臺南市都市計畫委員會第 285 次會議紀錄

一、時 間：99 年 4 月 8 日(四)下午 14 時 0 分

四、審議案：共四案（並當場確認會議紀錄），詳後附件。

圖三 計畫道路兩側地主意見示意圖

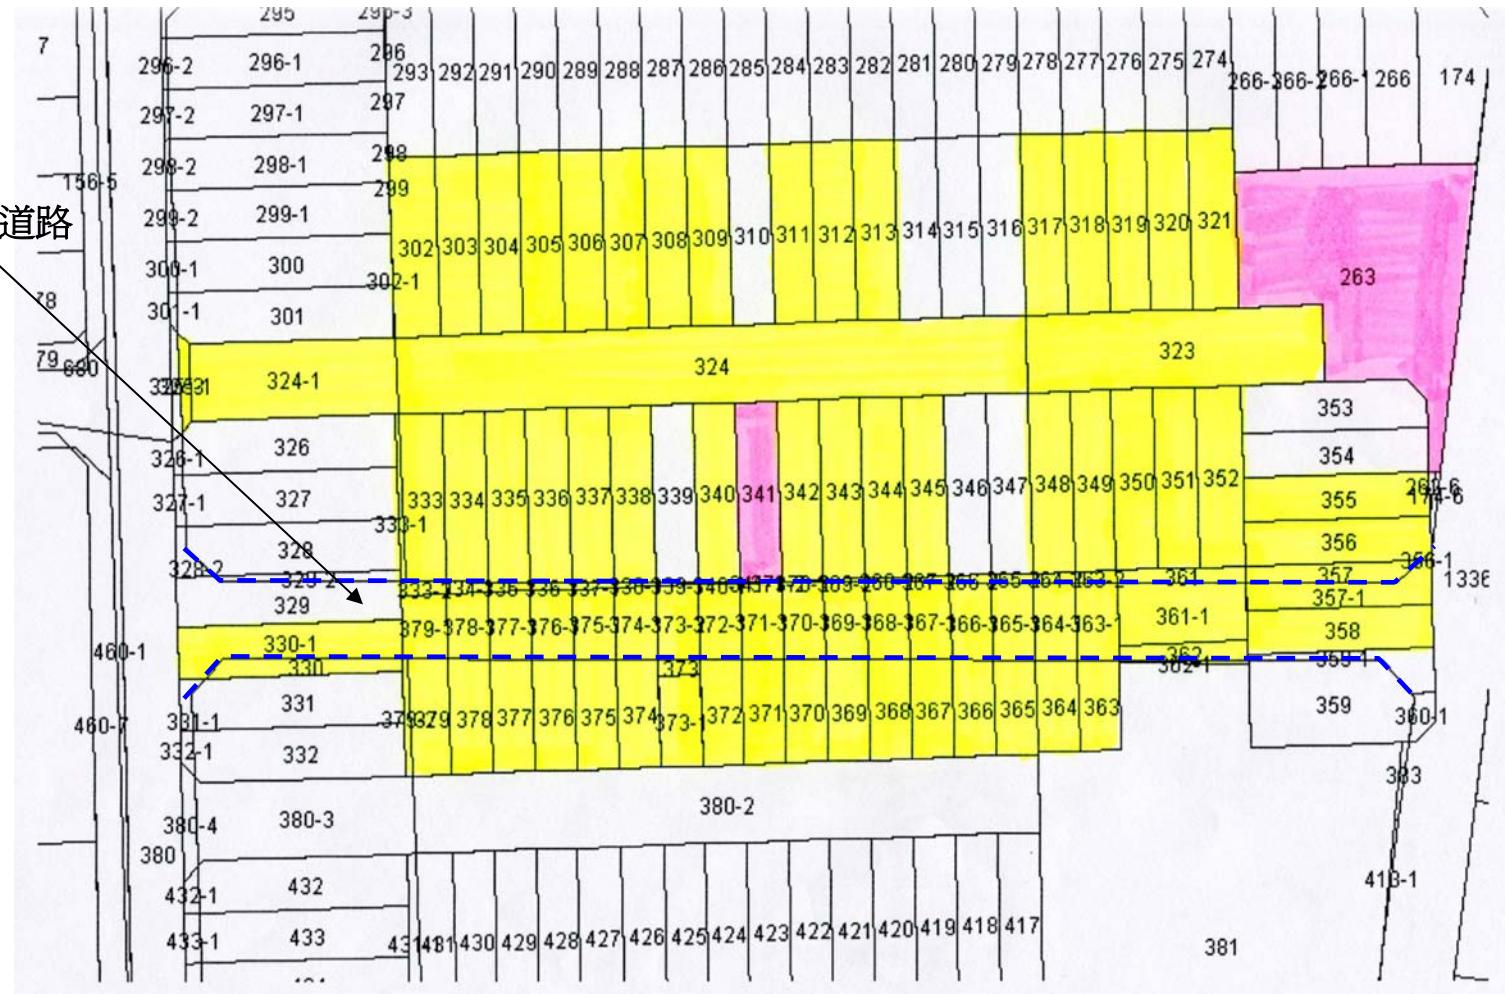
編號	陳情人及陳情位置	建議事項	陳情理由
一	陳情人： 胡正鈴 陳情位置： 西湖里頂美二街東側 「公(兒)15」公(兒) 用地	反對「公(兒)15 用地」變更為住 宅區	1.公園綠地變更為住宅區，不僅使街區變得更擁 擠、更複雜，且嚴重影響這一帶的生活品質。 2.頂美二街西側為老舊社區，大部份屋齡均已超 過 30 年，6 米小巷加上早期少規劃車庫，以致 大部份住戶均將車子停於頂美二街兩側，公園 綠地若再變更為住宅，停車、交通問題等將何 其多。 3.當初花了畢生積蓄在此置產，係因這裡環境清 幽、綠地多而進駐，倘變更案通過將導致居民 生活品質降低。
二	陳情人： 胡正鈴、黃明發、陳 中海等 124 人 陳情位置： 西湖里頂美二街東側 「公(兒)15」公(兒) 用地	反對「公(兒)15 用地」變更為住 宅區	1.反對既定的公園用地變更為住宅區 2.原先建設公司(地主)售屋推出強調該地點(公 園綠地空曠)售屋價都比其他地點價格高(特 高價)，我們等才會來此購屋居住。 3.當初花費畢生積蓄在此購者只是追求生活環 境品質良好，聽信建設公司有優良的生活居住 品質環境。若市府將變更案通過，會衝擊此地 居住品質並影響實際房屋價，造成永久不可彌 補的經濟金錢損害。 4.請市府尊重當地住戶現有權利及未來居住之 權利。
三	陳情人： 胡正鈴、黃明發、陳 中海等 124 人 陳情位置： 西湖里頂美二街東側 CE-108-8M(原 D-94-8M)計畫 道路變更為住 宅區	反對 CE-108-8M(原 D-94-8M)計畫 道路變更為住 宅區	1.計畫道路取消將導致該街廓無都市計畫道路 可供通行。 2.現有巷道非屬都市計畫道路，對住戶而言未有 保障。 3.計畫道路取消，將導致北側地主無路可供通 行。

<p>七、檢附資料</p> <p>(一)圖一 補辦公開展覽變更案件位置示意圖</p> <p>(二)圖二 變更一-7 案及二-9 案變更內容示意圖</p> <p>(三)表一 補辦公開展覽案件計畫內容綜理表(<u>經補辦公開展覽程序，獲人陳意見者，提請市委會審議</u>)</p> <p>(四)表二 補辦公開展覽案件計畫內容綜理表(<u>經補辦公開展覽程序，無人陳意見者，由市府逕予核定</u>)</p> <p>(五)表三 公展期間人民及團體陳情意見綜理表</p> <p>八、本案已完成都市計畫公展草案程序，爰依法提請審議。</p>
決議	<p>一、補辦公開展覽案件一-6 案、二-8 案、三-9 案及三-10 案：公開展覽期間無人民及團體提出陳情意見，依照市都委會第 279、281 次會決議市府逕予核定。</p> <p>二、補辦公開展覽案件一-7 案：因會中無法取得居民及地主共識，請「公(兒)15 用地」地主與反對變更陳情者協議共識方案，並於一個月內(依會議紀錄發文日期)提送過府，再提會討論，否則維持原計畫。</p> <p>三、補辦公開展覽案件二-9 案：</p> <p>(一)補辦公開展覽期間接獲反對變更連署陳情書，其中包括原未表示意見之計畫道路北側 341 地號地主(詳圖三)。</p> <p>(二)因計畫道路之調整與取消處理，涉及計畫道路兩側基地財產權及既有法定權益，故處理原則係為徵得道路沿線兩側所有權人同意。爰請同意道路取消之陳情人於一個月內(依會議紀錄發文日期)取得反對地主之同意書提送過府，再提會討論，否則維持原計畫。</p>

圖 5：說明斜屋頂與最頂樓層投影面積比例示意圖

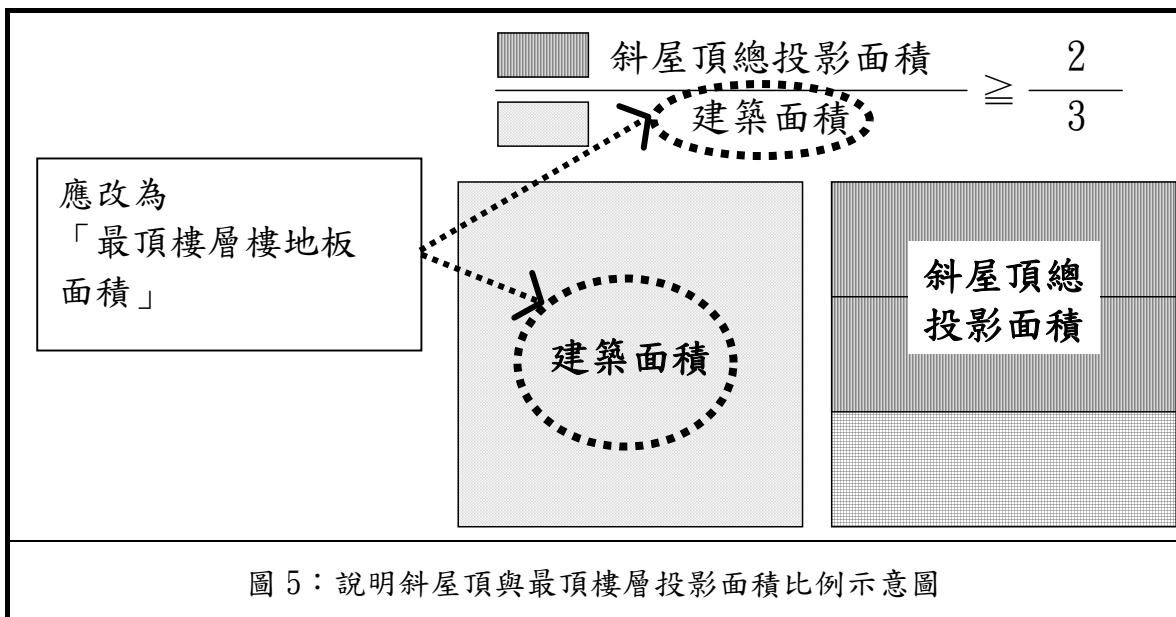
<p>(三) 「變更鄭子寮三等廿三號道路以北第一區細部計畫」土地使用分區管制要點對照表(表 2)</p> <p>(四) 「擬定臺南市北區（「商 62」商業區及「市 26」市場用地）細部計畫案」土地使用分區管制要點對照表(表 3)</p> <p>(五) 「變更臺南市中西區（海安路地下化路段兩側地區）細部計畫土地使用分區管制要點專案通盤檢討暨劃定都市更新範圍計畫案」土地使用分區管制要點對照表(表 4)</p> <p>(六) 「擬定臺南市細部計畫(水交社眷村文化園區)案」土地使用分區管制要點對照表(表 5)</p> <p>(七) 「變更臺南市南區(灣裡地區原農漁區變更為住宅區)細部計畫(第一次通盤檢討)案」土地使用分區管制要點對照表(表 6)</p> <p>(八) 「變更臺南市安平區都市計畫(「A-5-8M」道路用地為「文小 22」學校用地)案」土地使用分區管制要點對照表(表 7)</p> <p>(九) 「擬定臺南市安平港歷史風貌園區特定區計畫（細部計畫）土地使用分區管制要點及公共設施專案通盤檢討案」土地使用分區管制要點對照表(表 8)</p> <p>(十) 「擬定臺南市安南區(和順寮農場地區)細部計畫」土地使用分區管制要點對照表(表 9)</p> <p>(十一)「變更臺南市安南區(和順寮農場地區)細部計畫(修訂有關「商 44」商業區土地使用分區管制計畫)案」土地使用分區管制要點對照表(表 10)</p> <p>(十二)「變更臺南市安南區(海佃路一段西側地區)細部計畫(九份子市地重劃範圍專案通盤檢討)案」土地使用分區管制要點對照表(表 11)</p> <p>(十三)「其他細部計畫地區」土地使用分區管制要點對照表(表 12)</p> <p>(十四)本檢討涉及之計畫區於都市設計準則之斜屋頂管制相關條文修正對照表(表 13)</p> <p>(十五)斜屋頂獎勵條文之斜面坡度比示意圖(圖 2)</p> <p>(十六)斜屋頂獎勵條文之面向最寬道路竟界線立面示意圖(圖 3)</p> <p>(十七)斜屋頂獎勵條文之山牆底高比樣式圖(圖 4)</p> <p>八、誤繕部分提請修正，詳見圖 5，圖內文「建築面積」應改為「最頂樓層樓地板面積」，方與文字說明一致。</p> <p>九、以上提請委員會審議。</p>

決議	<p>修正後通過，修正意見如下列各點：</p> <p>一、 誤繕部分請修正，詳見圖 5，圖內文「建築面積」應改為「最頂樓層樓地板面積」，方與文字說明一致。</p> <p>二、 原計畫列表「變更臺南市中西區（海安路地下化路段兩側地區）細部計畫土地使用分區管制要點專案通盤檢討暨劃定都市更新範圍計畫案」誤繕舊計畫名稱部分，請修正為「變更臺南市中西區都市計畫（細部計畫）通盤檢討案」。</p> <p>三、 餘淮照公展計畫內容通過。</p>
